改善箇所説明図

基準不適合の内容

改善の内容

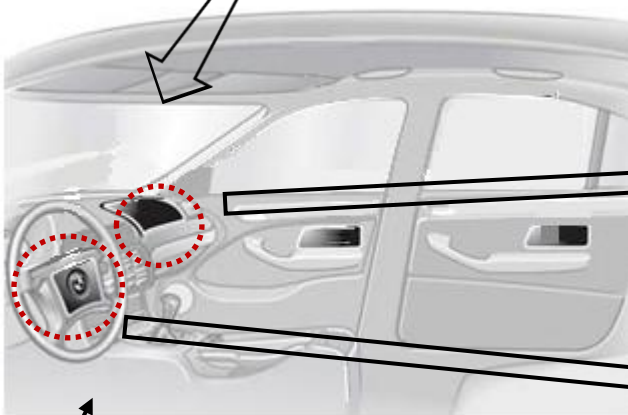
基準不適合発生箇所

運転席または助手席エアバッグ内の
インフレーター (左ハンドル車で図示)

運転席用または助手席用のエアバッグのインフレーター (膨張装置) において、ガス発生剤の吸湿防止が不適切であった場合、高い湿度の環境下で大きな温度変化を繰り返すと、ガス発生剤が劣化することがある。そのため、エアバッグ展開時にインフレーター容器が破損するおそれがある。

車両により搭載しているエアバッグのインフレータの種類が異なるため、仕様に応じて以下の改善措置を行う。

①運転席用エアバッグユニットを対策品と交換する。

②運転席用と助手席用のエアバッグユニットを対策品と交換する。

なお、対策品の準備に時間を要することから、まずは全ての使用者に対しダイレクトメールにより連絡し、対策品が準備できた段階で再度連絡し、交換作業を行う。

識別：右フロントドア ロアヒンジ取り付けボルトの頭部に白ペイントを塗布する。
